Opération : Nouveau MIN DE NICE

Objet : MIN @zuréen de La Gaude - Exploitation des eaux souterraines à des fins géothermiques- Réponse
à l'avis de l'ARS du 18/10/2019

REPONSE AUX REMARQUES FORMULEES PAR L'ARS DANS SON AVIS DU 18/10/2019

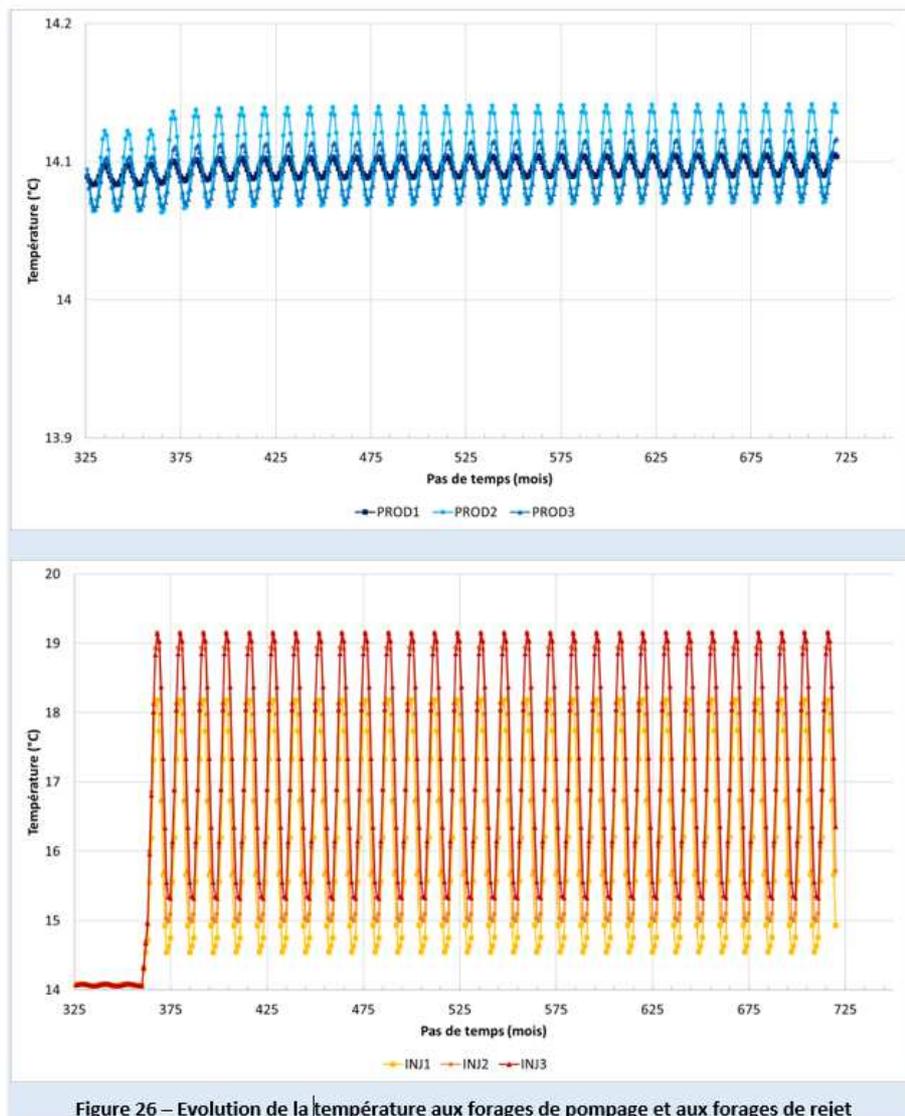
L'évolution de la température est liée au mode d'exploitation⁴, le dossier manque de précision quant aux informations concernant la puissance thermique, le fonctionnement et les volumes utilisés pour le chauffage. De plus, aucun élément n'étaye l'absence de recyclage de l'eau par les forages de pompage⁵.

Concernant les enjeux de recyclage, la figure 49 (p108-109 du dossier unique) mettait en évidence l'absence de recyclage.

La reprise du modèle (en tenant compte des autres installations) ne modifie pas les résultats. Les éléments présentés en pages 31-32 de l'annexe 3 précisent :

La **Erreur ! Source du renvoi introuvable.** illustre l'évolution de la température calculée aux forages au cours du temps. On constate que les eaux réinjectées ne sont quasiment pas recyclées par les forages de pompage, ce qui se traduit par une quasi-absence d'évolution de la température de production qui reste stable dans le temps.

En effet, après 30 ans d'exploitation, la température moyenne annuelle sur les forages de pompage est passée de 14,0 à 14,1°C.

La bulle thermique se développe autour des trois forages d'injection. L'impact thermique de l'installation reste cependant limité au voisinage du projet. A 300 mètres en aval hydraulique, l'augmentation de température est de l'ordre de 2°C. Le panache thermique n'atteint pas le champ captant des Pugets et ne perturbe pas les autres installations de géothermie, notamment celle de Lingostière, après 30 ans d'exploitation.
